Mission régionale d'autorité environnementale
BOURGOGNE-FRANCHE-COMTÉ

**Avis de la Mission Régionale d'Autorité environnementale
de Bourgogne-Franche-Comté
sur le projet de parc éolien des Pivoines aux lieux-dits « Les Terres
Blanches », « Les Plaines » et « Le Chemin de Chablis »
sur la commune de Vézannes (89)**

N °BFC-2021-2735

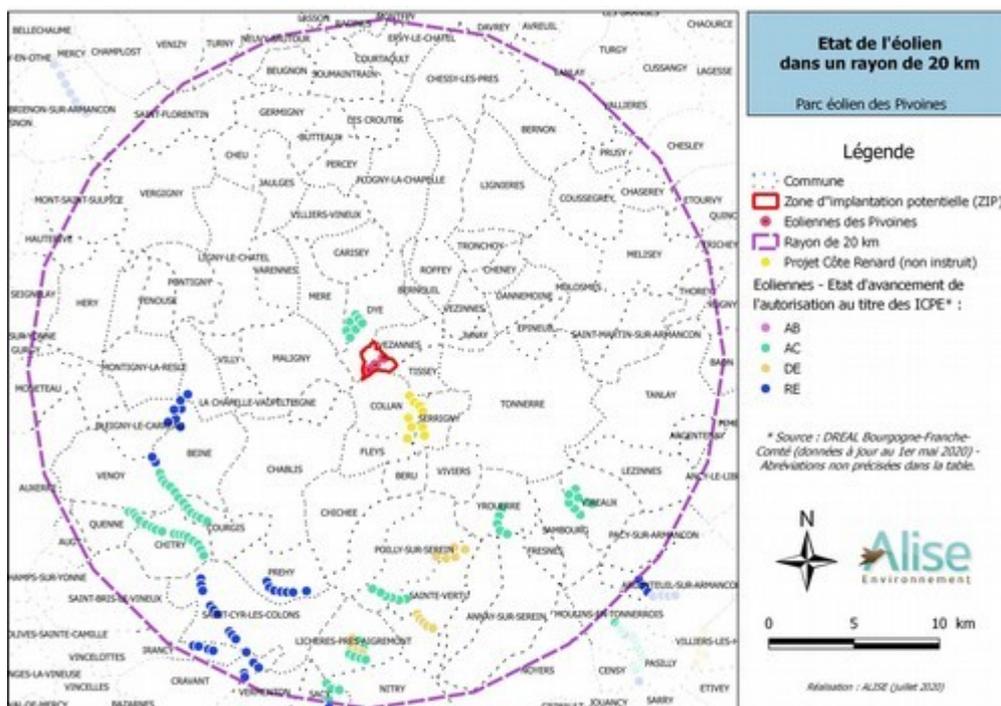
La figure 16 en page 38 montrant la vue générale du projet gagnerait à être sur un fond photographique aérien pour une meilleure appréhension de la nature du territoire. **La MRAe recommande de fournir un plan général d'ensemble du projet sur un fond photographique aérien.**
